Eindverslag Inspraaktraject Ombouw Amstelveenlijn

6 december 2012

Het voorliggende eindverslag van het inspraaktraject bevat zowel de Nota van Beantwoording als de Nota van Wijziging. De Nota van Beantwoording (delen II en IV) geeft de antwoorden van de Stadsregio Amsterdam op de ingediende reacties, vragen en zienswijzen over het voorstel voor ombouw van de Amstelveenlijn. In de Nota van Wijziging (deel III) is beschreven welke wijzigingen in het voorstel zijn aangebracht naar aanleiding van de inspraakreacties.

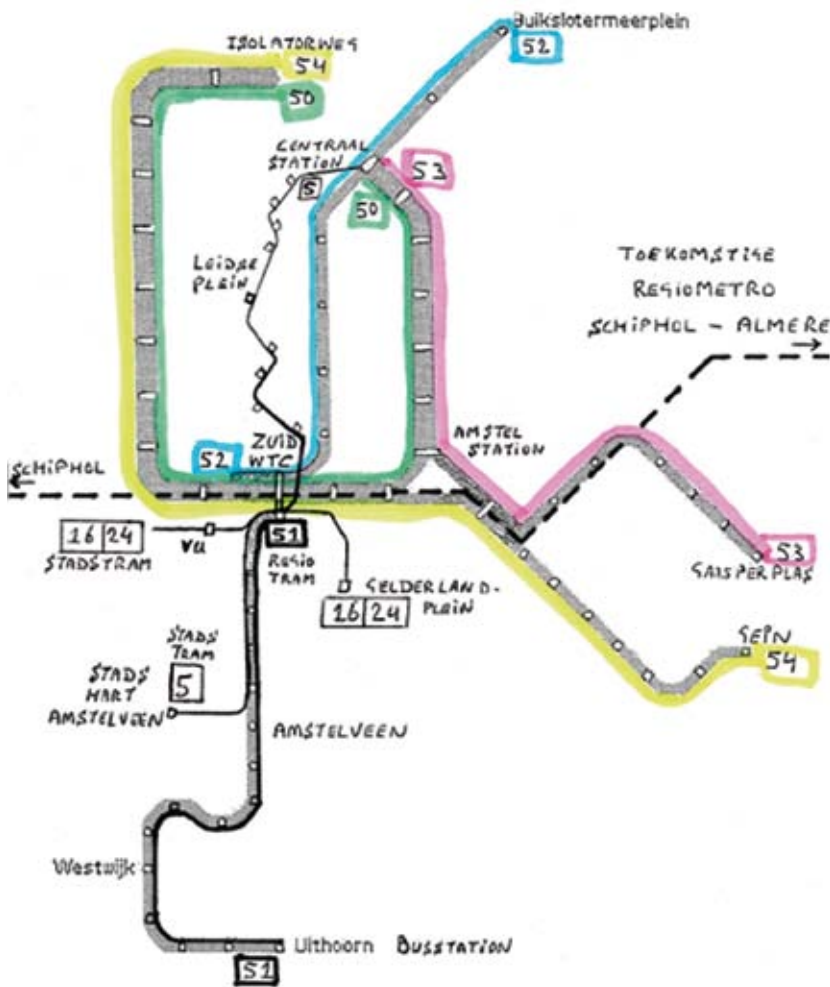
Bij het nogmaals doornemen van het boekje 'Inspraakdocument ombouw Amstelveenlijn' is mij nu pas echt opgevallen dat het hierna volgende item van groot belang is bij de besluitvorming. Alle getoonde foto's van haltes zoals bijvoorbeeld de foto op de omslag, de foto op bladzijde 10 en de foto's op bladzijde 12, 14 en 15 stralen rust uit en ogen heel normaal. Het valt daarom niet onmiddellijk op dat de foto op bladzijde 18 de kleur weergeeft zoals het in Amstelveen en Buitenveldert gaat worden. Ineens staat daar een foto met daaronder in kleine letterjes dat de wachthokjes in Amstelveen en Buitenveldert knalrood gaan worden. Als we daar nog jaren mee moeten doen dan lijkt mij dat wel erg heftig!! Het kan nu dan wel moderner gevonden worden, maar door de jaren heen is steeds weer bewezen dat alles wat nu modern is, over een paar jaar hopeloos achterhaald is en dan zitten we met de ellende. De kleur rood is zo overheersend, afleidend en ontsierend dat het volgens mij irritant wordt als je daar jaren lang over de hele Beneluxbaan tegenaan moet kijken. Rood is niet voor niets een signaalkleur en het is bepaald niet een kleur die bij Amstelveen past! Het mag dan wel een bij Amsterdam passende kleur zijn maar Amstelveen heeft hier volgens mij toch ook wat over te zeggen?? Amstelveen heeft toch zijn eigen rustige straatbeeld en betaalt toch ook mee?? In een neutrale kleur weten de passagiers heus ook de wachthokjes wel te vinden. Een signaalkleur is hiervoor niet nodig en het straatbeeld wordt er ook een stuk rustiger van. Kan de kleur niet wat gedempter of neutraler?? (zie bovengenoemde foto's) Als het Projectteam Amstelveenlijn hier zelf niet uitkomt dan is het misschien nuttig om hierover een enquête te houden, zodat we niet voor de komende jaren vastzitten aan het onrustige 'amsterdamse' knalrood in het straatbeeld. Ik hoop van harte dat u dit advies wilt meenemen in de besluitvorming.

Het voorstel is om de stijl van R-net toe te passen en dit wordt in de volgende fase verder uitgewerkt. De kleurstelling van materieel en infrastructuur wordt hierbij meegenomen. De rode accenten kunnen hierbij zwaarder of minder zwaar worden gebruikt.

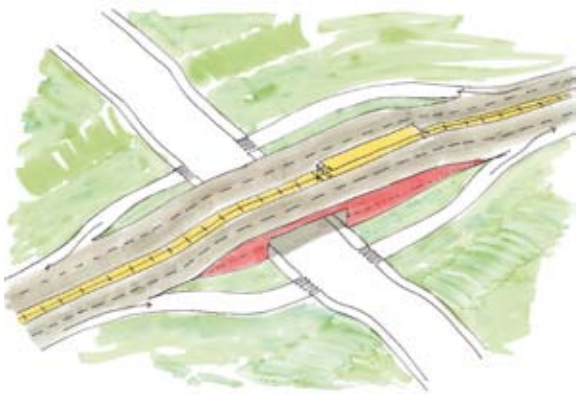
Alleen een sneller tramverkeer is van belang!

Mijn voorstel is alleen een tram brug over de kruising aanleggen.
